改善箇所説明図

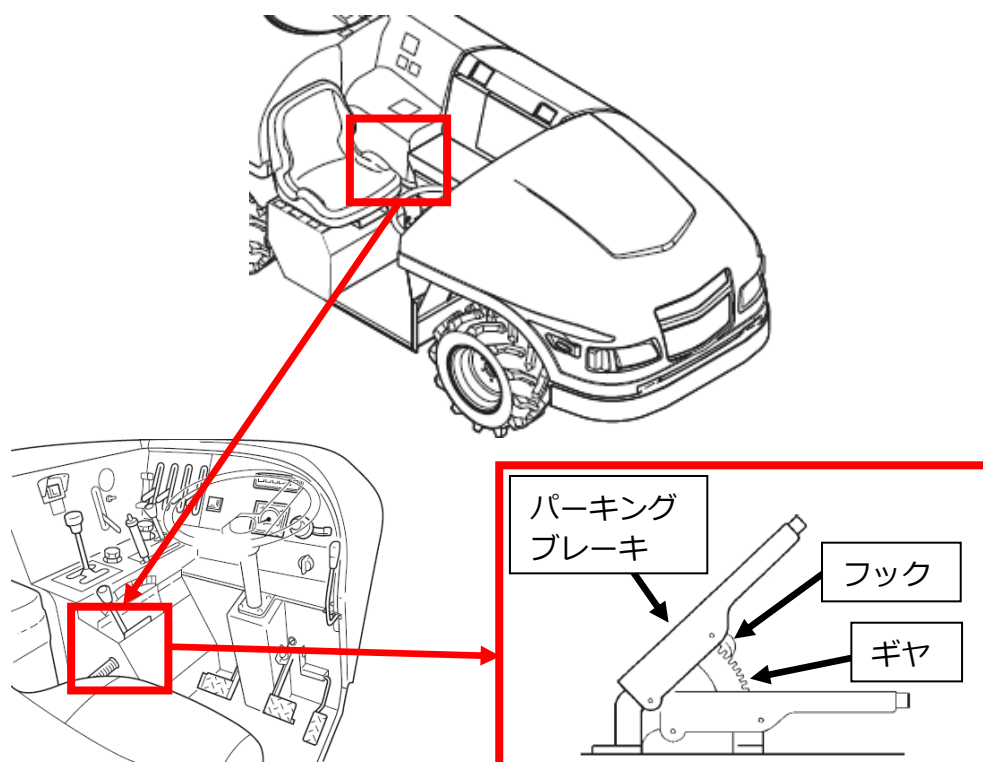
農業用薬剤散布車のパーキングブレーキの設計が不適切なため、フックとギヤの噛み合わせが不適切になり当該フックが変形する場合がある。そのため、そのままの状態で使用を続けるとフックとギヤが噛み合わず、最悪の場合、パーキングブレーキが解除され駐車出来なくなるおそれがある。

全車両、適切に噛み合うパーキングブレーキへの交換を行う。

車体番号打刻の左横部に青シールを貼りつける。
